关于深圳东康前海新能源的日镜通讯协议的问题答复

图 2

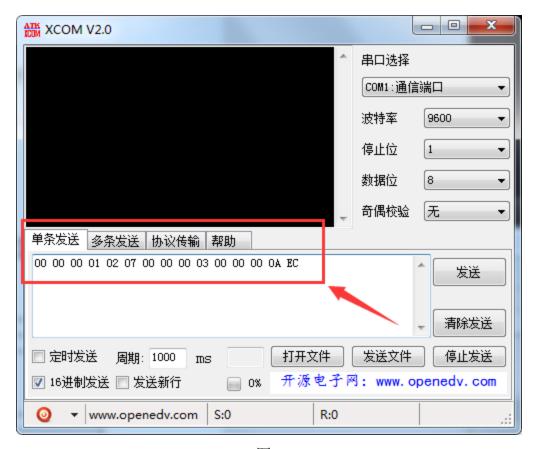
3)关于协议文件只是介绍了协议 API 的组装方式,缺少一个比较清晰和确定的 API 的实用流程,

答复: 我司提供的通讯协议不需要做成 API, 只需要上位机通过端口以 16 进制发送相对应的指令即可让控制器开始执行动作, 以上面第一个问题答复的例子指令为例, 使用常见的串口调试助手发送该指令如下图 2:

图 4

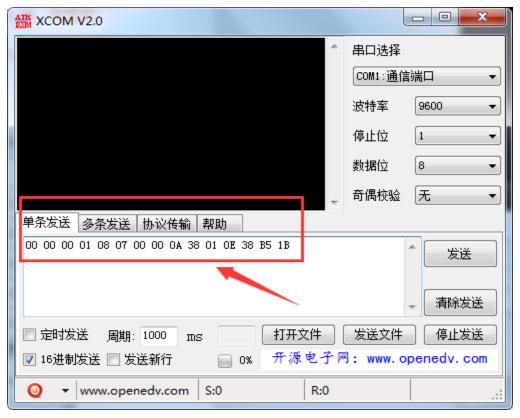
这个协议应该是分解为转动方式和转动角度 2 组命令。是否没运动一次,都需要设定运动方式? 这个协议文件中也没明确。

答复:不需要,我们的命令格式也是转动命令后面加传动参数。举例说明如图 3:

a) <u>现在想让该定日镜俯仰角度转到 10.56° (相对于零点),水平角度转到 270.56° (相对于零点);</u>

10.56°的整形为10,转换为16进制是000AH,小数位为0.56,做整数处理0.56*100=56,转换为16进制是38H。

270. 56°的整形为 270,转换为 16 进制是 010EH,小数位为 0. 56,做整数处理 0. 56*100=56,转换为 16 进制是 38H。

故为实现该动作如图 4 所示上位机应向通讯端口发送 16 进制指令为:

00 00 00 01 08 07 00 00 0A 38 01 0E 38 B5 1B
